Vysvětlení, doplnění zadávacích podmínek č. 5 (Dodatečná informace č. 5)

Zakázka: **Snížení energetické náročnosti budov nemocnice Rychnov nad Kněžnou - objekt C - multioborový pavilon DIGP**

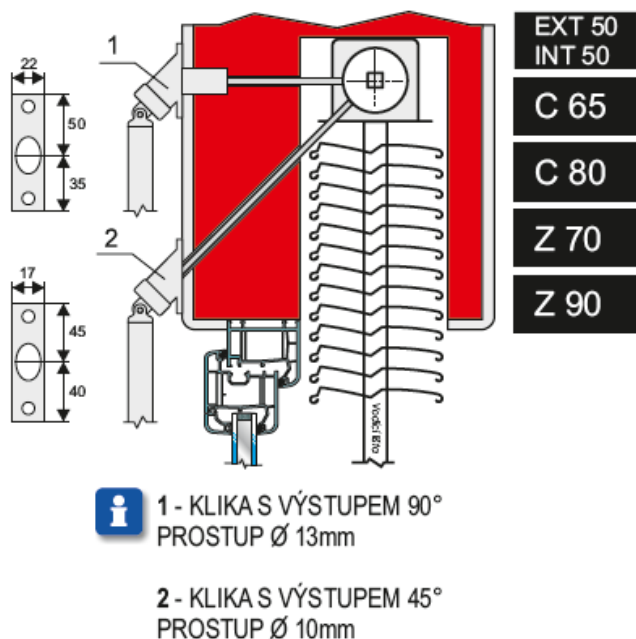
Dle informací od dodavatelů žaluzií je dle detailu a popisu ovládání klikou navržené řešení neproveditelné. Mohl by zadavatel blíže určit, jak by měl vypadat prostup konstrukcí pro hřídel k převodovce kliky?

Prostup bude vyvrtán skrz zeď pomocí vrtáku. Jedno z možných řešení vypadá takto:

nejedná se o jediné, ale o ukázkou možnosti provedení. Jsou i jiná možná řešení.
